## フレキシブルアダプターM10/12 取扱説明書 締め付けトルク記載間違いについて

この度2020年1月より販売・DAMPER ZZ-R SpecDSC Plus一部製品に同梱しております、フレキシブルアダプターM10 (品番：15233)ならびに、フレキシブルアダプターM12 (品番：15234) において、付属の取扱説明書に記載されている締め付けトルクの数値が間違っていることが判明いたしました。

### フレキシブルアダプター取り付け①

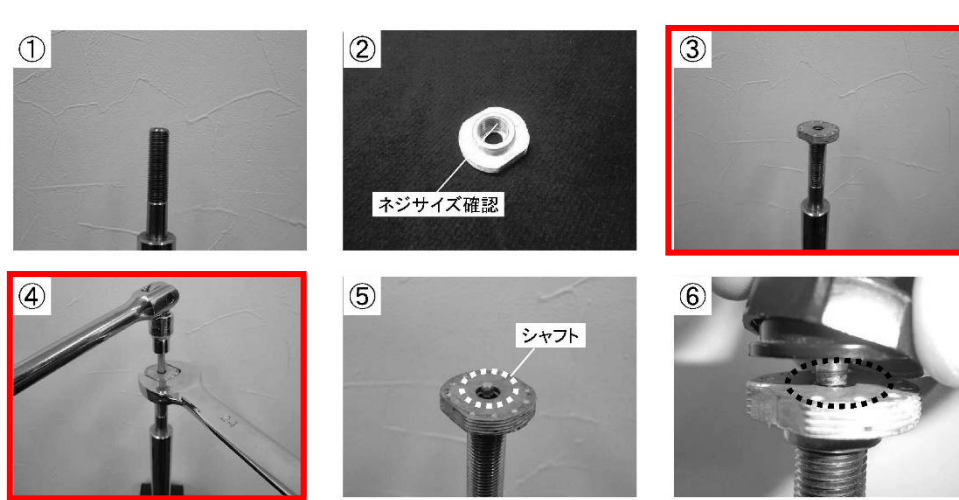
誤

- 減衰調整ダイヤルを取り外してください。(写真①)  
※写真では説明のためアッパーマウントが装着されていない状態です。
- シャフト部分とフレキシブルアダプターのネジサイズが同じか確認してください。(写真②)  
フレキシブルアダプターよりシャフト取り付け部分土台を取り外し、ショックアブソーバーシャフト部分に取り付けてください。(写真③)  
ネジロック剤を適量塗布し、締めてください。(写真④)  
推奨締め付けトルク:  $30\text{N}\cdot\text{m}(3.0\text{kgf}\cdot\text{m})$
- ショックアブソーバー内部の六角に合わせてシャフトを入れます。(写真⑤)

- 減衰調整ダイヤルを取り外してください。(写真①)  
※写真では説明のためアッパーマウントが装着されていない状態です。
- シャフト部分とフレキシブルアダプターのネジサイズが同じか確認してください。(写真②)  
フレキシブルアダプターよりシャフト取り付け部分土台を取り外し、ショックアブソーバーシャフト部分に取り付けてください。(写真③)  
ネジロック剤を適量塗布し、締めてください。(写真④)  
推奨締め付けトルク:  $5\text{N}\cdot\text{m}(0.5\text{kgf}\cdot\text{m})\sim 10\text{N}\cdot\text{m}(1.0\text{kgf}\cdot\text{m})$
- ショックアブソーバー内部の六角に合わせてシャフトを入れます。(写真⑤)

フレキシブルアダプターのシャフト上部に取り付ける土台部分の正しい推奨締め付けトルクは  $5\text{N}\cdot\text{m}(0.5\text{kgf}\cdot\text{m})\sim 10\text{N}\cdot\text{m}(1.0\text{kgf}\cdot\text{m})$  になります。
